Типовые ошибки при проектировании плоских кровель

Через наш проектно-расчетный отдел проходит большое количество объектов, и я решил поделиться опытом, и рассказать вам о типовых ошибках, которые мы встречаем в проектах плоских кровель и как их избежать.

Ошибка 1. Узкие ромбы контруклонов

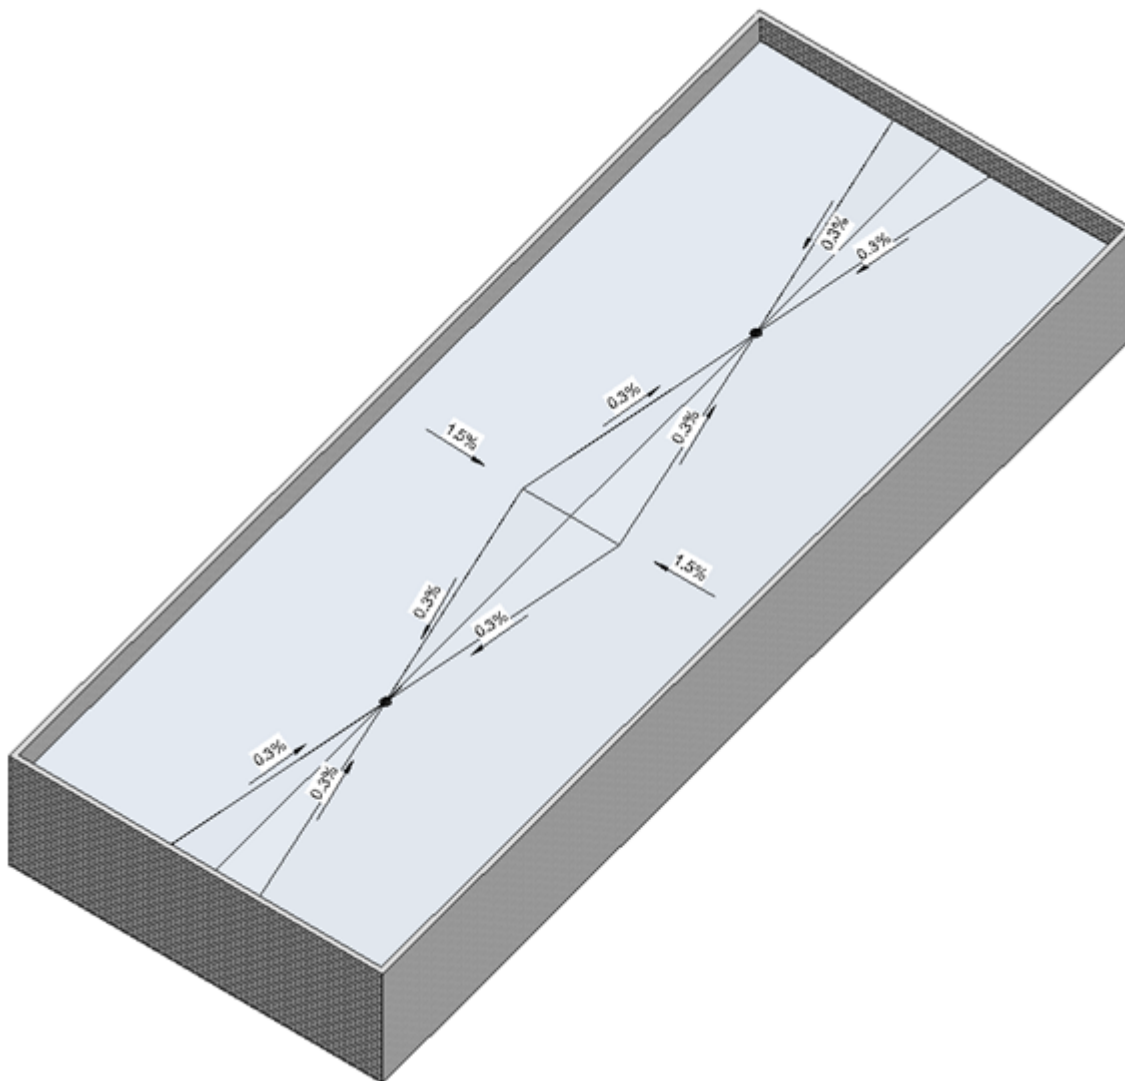
На первый взгляд все выглядит хорошо. Но в данном примере нарушен нормативный уклон 0,5% в ендове между воронками, ромбы слишком узкие и реальный уклон в ендове получается всего 0,3 % смотрите схему ниже.

Какой ширины принимать ромбы, чтобы избежать такой ошибки? Об этом подробно можно прочитать в статье по [ссылке](#).

Ошибка 2. Воронки смещены относительно ендовы

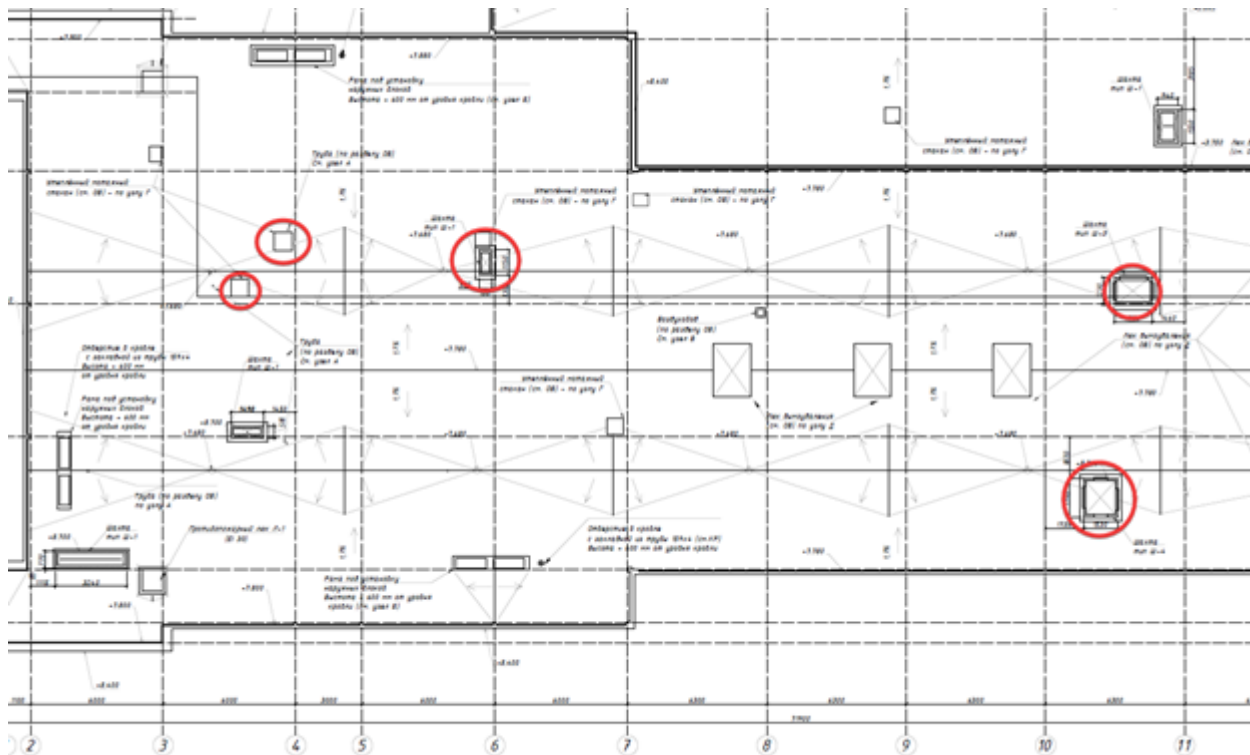
Это тоже достаточно типовая ошибка. Как правило в 80% случаев под ендовой располагается ферма, и для того чтобы установить воронку, ее смещают от оси ендовы. Но при этом уклоны строятся так как будто воронка располагается на оси. Самое смешное, то что на стройке могут так и смонтировать. Несмотря на то что в СП 17.13330.2017 «Кровли» введено требование на устройство водопонижения возле воронки, это требования часто игнорируется на стройке особенно если это не указано в проекте, вода не попадает в воронку, и образуется застойная зона. Самый эффективный способ решения этой проблемы, ставить сразу 2 воронки по обе стороны от ендовы. Если установить дополнительную воронку нет возможности возле воронки необходимо показать водопонижение, в таком случае контруклоны укладываются от водопонижения до водопонижения. Более подробно об этом можно прочитать в статье по [ссылке](#).

Ошибка 3. Препятствия на гранях ендов

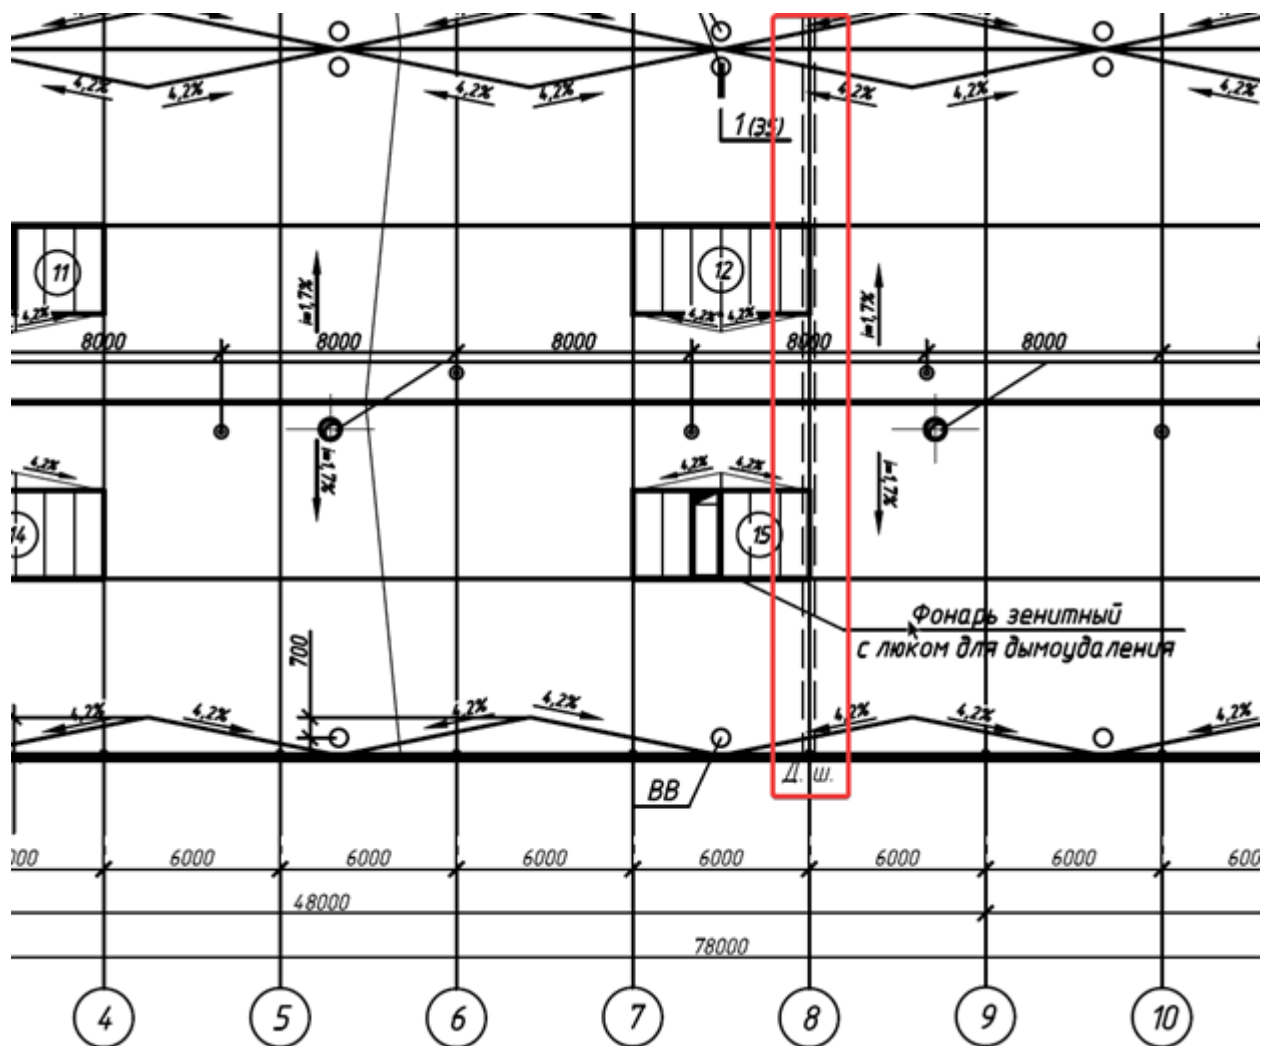
Тут все просто: на линии ендовы попадают шахты (выделено красным), и вода не сможет попасть к воронкам. Когда проектируем уклоны, то следим чтобы этого не происходило.

Линию ендовы пересекает деформационный шов, и вода так же не сможет попасть в воронку.

Лучше всего в этом случае изменить форму контруклона, либо добавить воронку с обратной стороны деформационного шва.

Ошибка 5. Схема контруклонов у парапетов

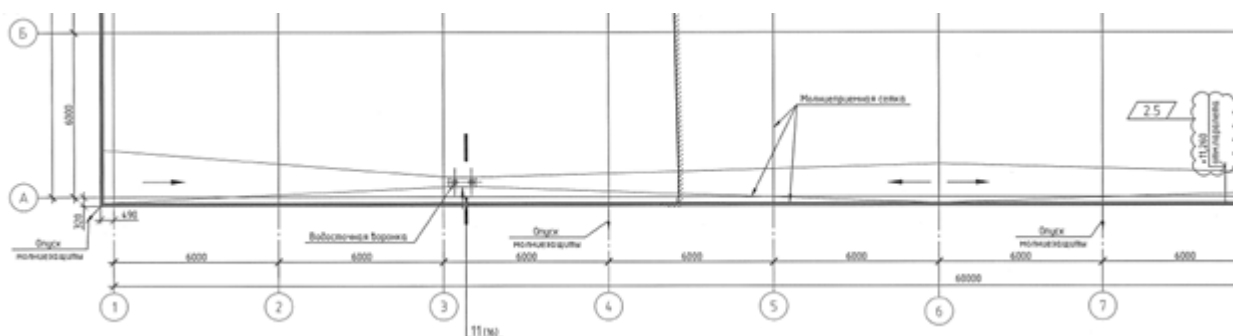
Часто можно видеть такую схему контруклонов, возле парапета. Создается линия ендовы в ендове делается разуклонка при помощи ромбов контруклонов, но под конструкция для создания ендовы не прорабатывается, а предполагается что это все должно создаваться клиновидной теплоизоляцией. Но насколько эффективно делать такую схему из клиновидной теплоизоляции? На мой взгляд это не эффективно. Как лучше сделать контруклон у воронки — читайте в [статье](#).

Ошибка 6. Нарушение правила проектирования уклонов из клиновидной теплоизоляции

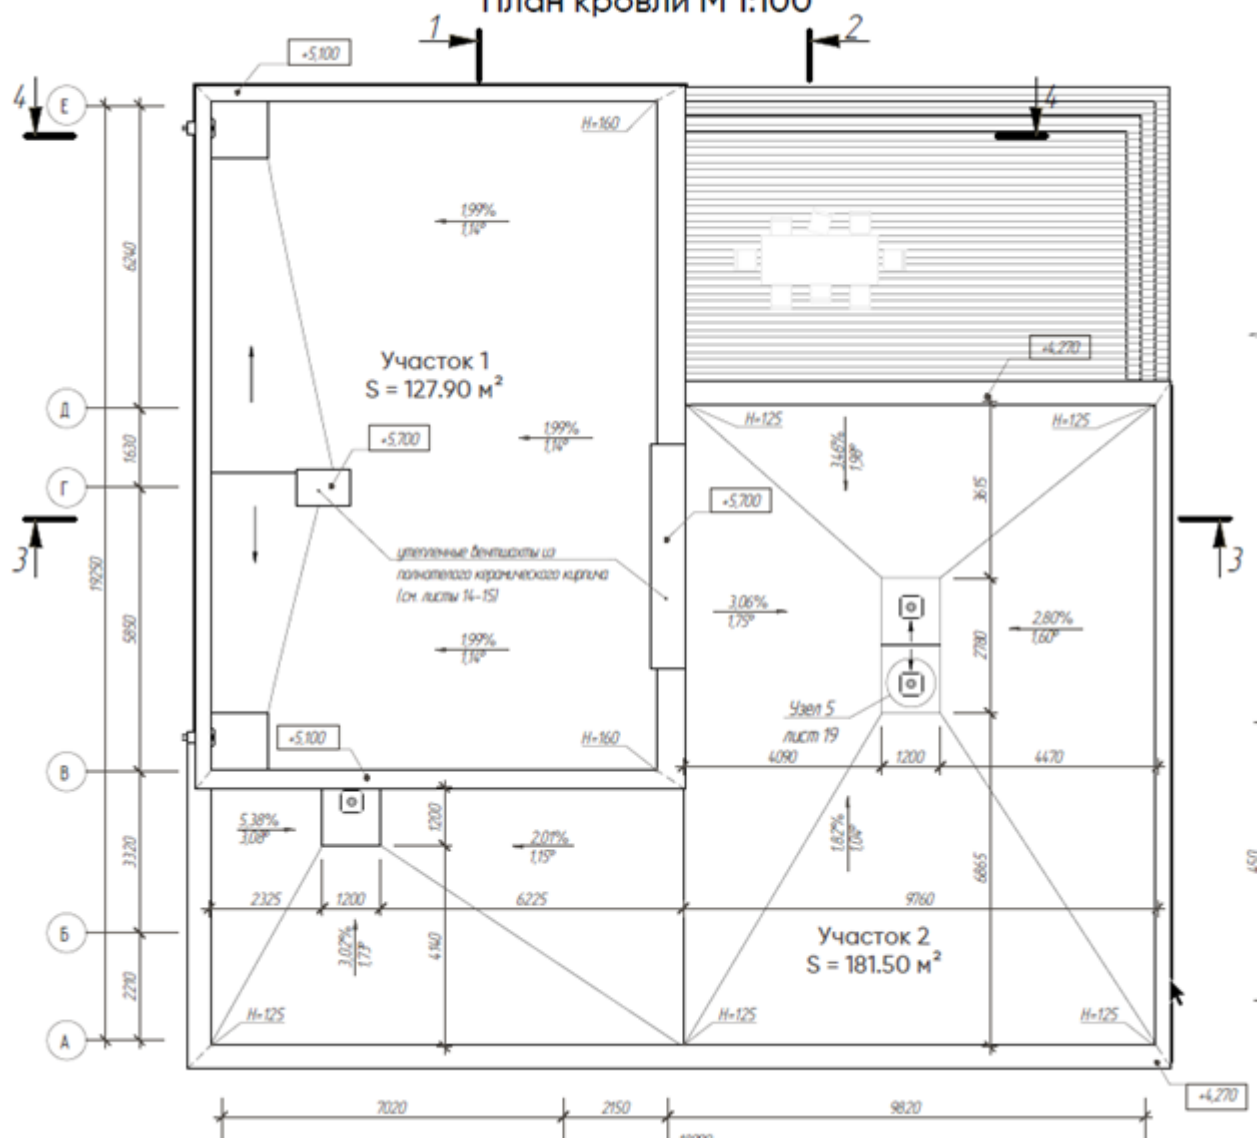
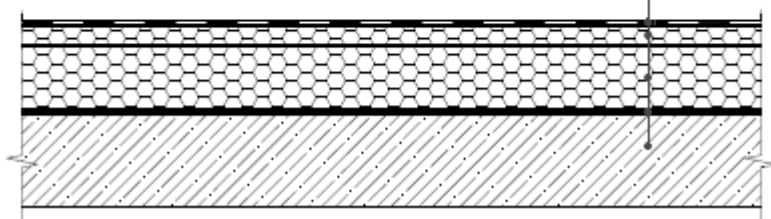
В проекте указано, что уклоны выполнены из клиновидной теплоизоляции, но без учета

требований проектирования данного типа уклонов. Схема линий водоразделов, проценты уклонов выполнены не корректно. Как правильно проектировать, учитывая данные правила, можно прочитать в этой [статье](#).

Ошибка 9. Отсутствие данных о количестве креплений гидроизоляции для мембраны с механическим способом крепления

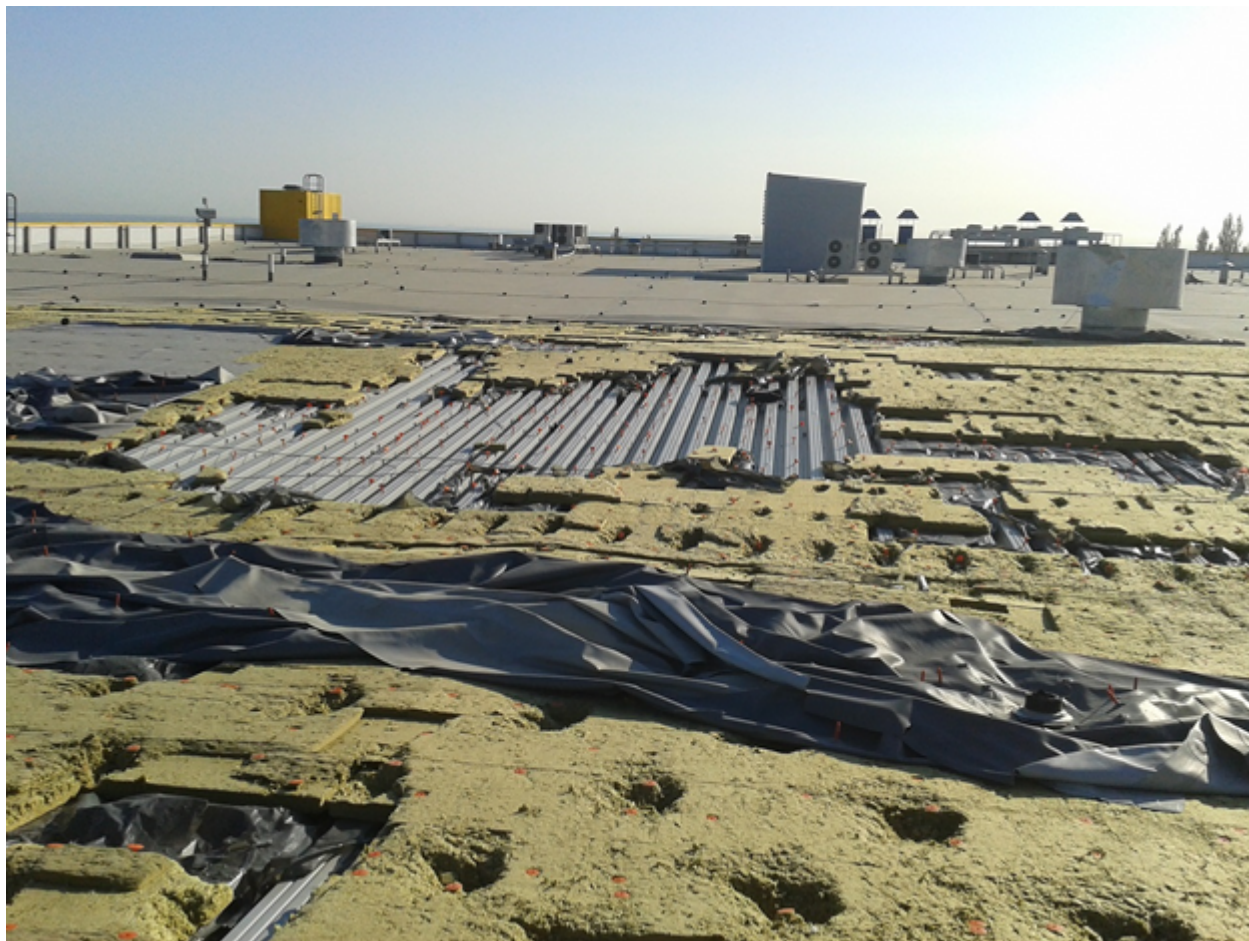
Данная ошибка встречается в 99% проектов. Проблема в том, что проектировщики в этом вопросе доверяются подрядчикам, а подрядчики ссылаются на проект. К чему это приводит — показано на фотографиях ниже.

Кто же должен делать расчет ветровой нагрузки. На мой взгляд, это компетенция проектировщиков, т.к. методика расчета крепежных элементов приведена в СП 17.13330.2017 «Кровли» (приложение В), а это документ по проектированию кровель.
